**KOMENDA WOJEWÓDZKA
PAŃSTWOWEJ STRAŻY POŻARNEJ
w KRAKOWIE**
30-134 Kraków, Zarzecze 106

WZP.2370.33.184.2023

WYKONAWCY
**uczestnicy postępowania na budowę strażnicy Komendy Powiatowej
Państwowej Straży Pożarnej w Wadowicach wraz z Jednostką
Ratowniczo-Gaśniczą**

Komenda Wojewódzka Państwowej Straży Pożarnej w Krakowie informuje, że w przedmiotowym postępowaniu wpłynęły następujące pytania:

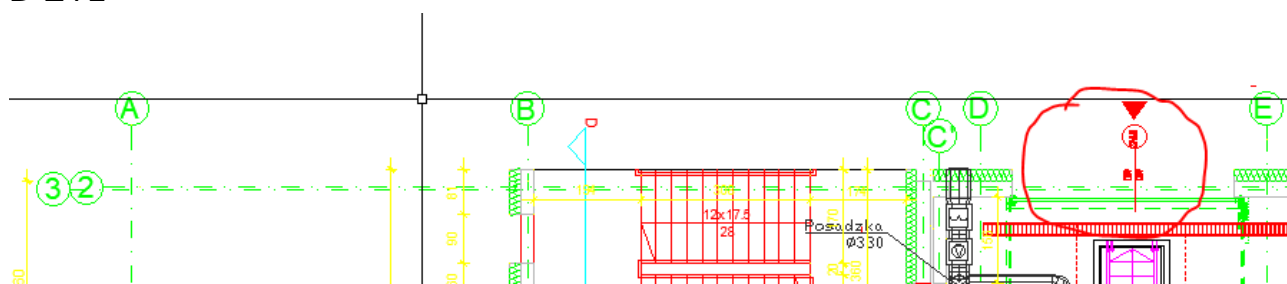
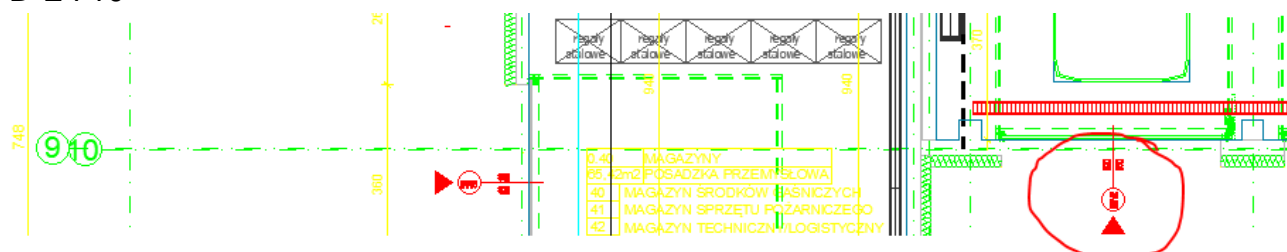
W zestawieniu bram widnieją dwie pozycje o tej samej nazwie – BW1. Proszę o wskazanie lokalizacje z bramy BW1 z drzwiami.

Bramy BW1 z drzwiami zlokalizowane są w osiach.

D-E i 2

D-E i 10

Projekty techniczno – wykonawcze

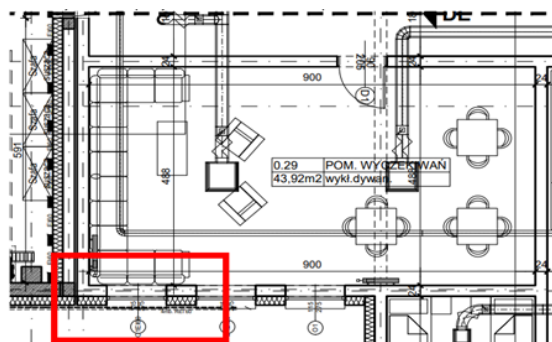
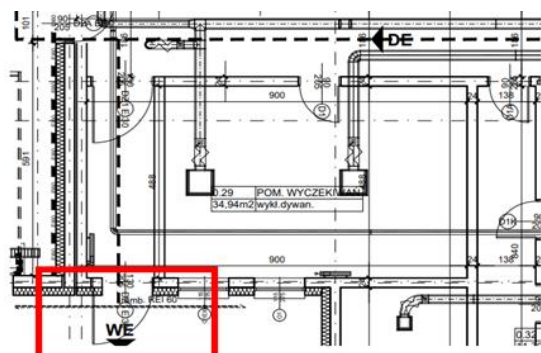
Pomiędzy projektem techniczno-wykonawczym a projektem budowlanym wstępuje rozbieżność.

Prosimy o wskazanie który projekt jest poprawny. Prosimy o wskazanie pomieszczenia ognika na rzucie. W dokumentacji widnieje takie pomieszczenie.

Wiążąca jest dokumentacja wykonawcza.

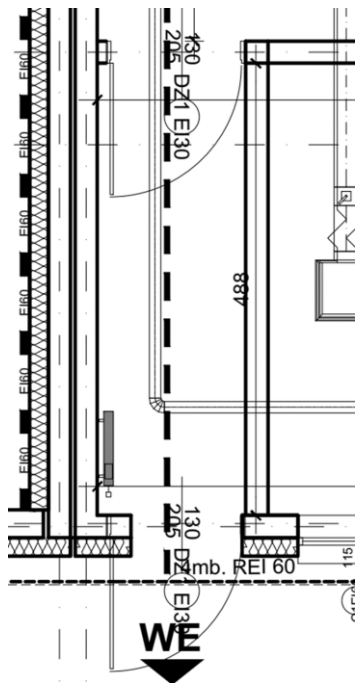
*Na rysunku „Rzut parteru” widoczne są drzwi:
-DZ1 EI30 o wymiarach 130x205*

-D1S EI30 o wymiarach 90x205cm

Nowe zestawienie ślusarki drzwiowej odpowiedź nr 1 do WZP.2370.33.131.2023.

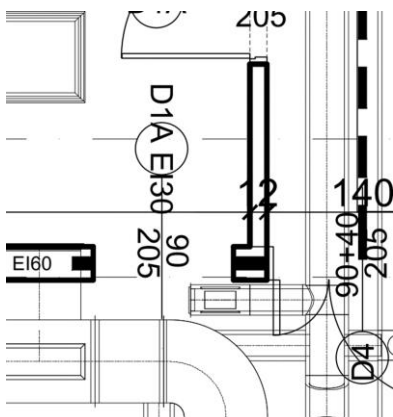
Na rysunku „Rzut piętra” widoczne są drzwi D1A EI30 o wymiarach 0,9*2,05 których nie ma w zestawieniu

Prosimy o uzupełnienie zestawienia ślusarki.

Nowe zestawienie ślusarki drzwiowej odpowiedź nr 1 do WZP.2370.33.131.2023.

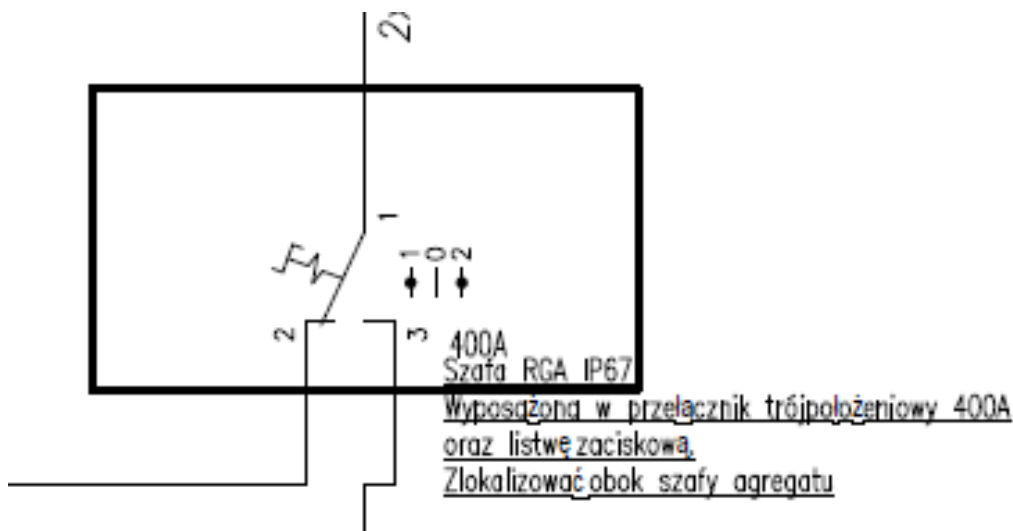
WAD_1.01, ani na schemacie RGNN PT-EW-WAD_2.01. Proszę o udostępnienie schematu tej szafy.

Szafa RRA wyposażona w przełącznik trójpołożeniowy na potrzeby włączenia w obwód zasilania rezerwowego agregatu.

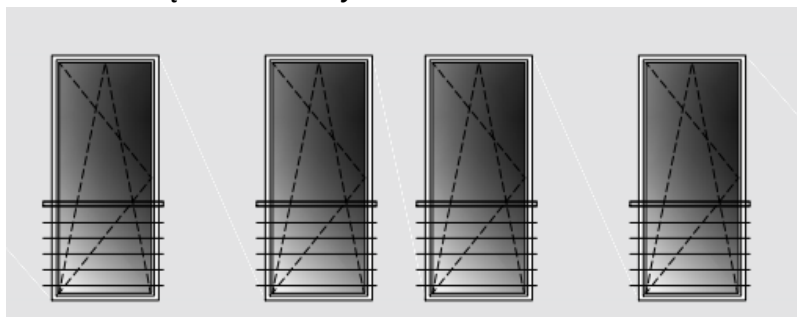
W opisie odnajdujemy: Na oknach od strony południowej zamontować okiennice aluminiowe dwuskrzydłowe przesuwne harmonijkowe montowane we wnęce okiennej. Natomiast na elewacjach znajdują się balustrady. Prosimy o potwierdzenie, które rozwiązanie należy zastosować.

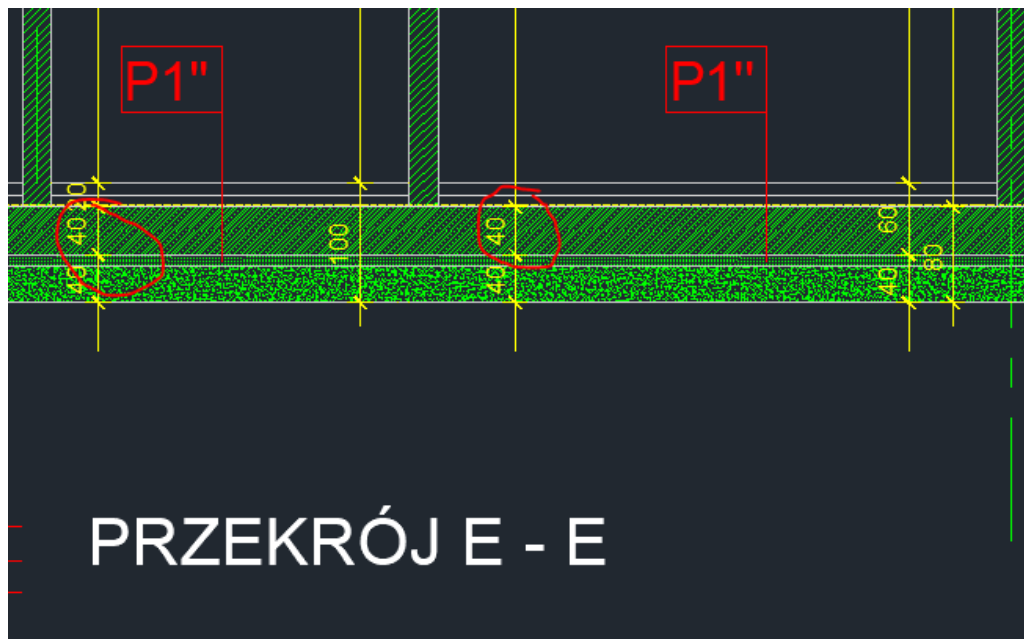
Zgodnie z projektem konstrukcji płyta fundamentowa budynku technicznego ma mieć grubość 40cm, natomiast wg projektu architektury (przekrój E-E) grubość płyty to 60cm i wykończenie żywicą. Proszę o wyjaśnienie jaką grubość ma mieć płyta i jakie warstwy wykończenia należy przyjąć.

Grubość płyty na przekroju E-E to 40 cm.

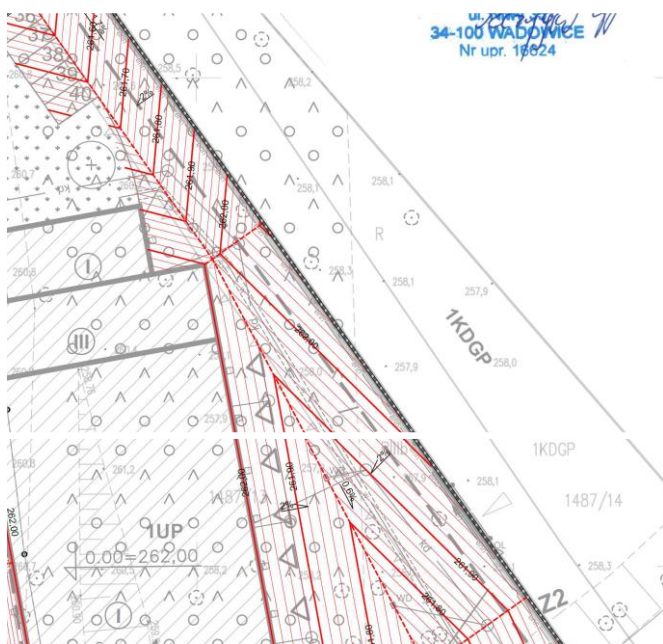
Czy Zamawiający potwierdza, że w rejonach gdzie różnica pomiędzy rzędną terenu projektowanego, a rzędną terenu istniejącego waha się od 3,3m (261,8-258,5) do 4,1m (262,0-257,9) należy zastosować murki prefabrykowane wysokości 1,2 m?

Rysunek oraz przykładowa karta doborowa prefabrykowanego murku stanowią załącznik do odpowiedzi na pytanie nr 42 do WZP.2370.33.166.2023
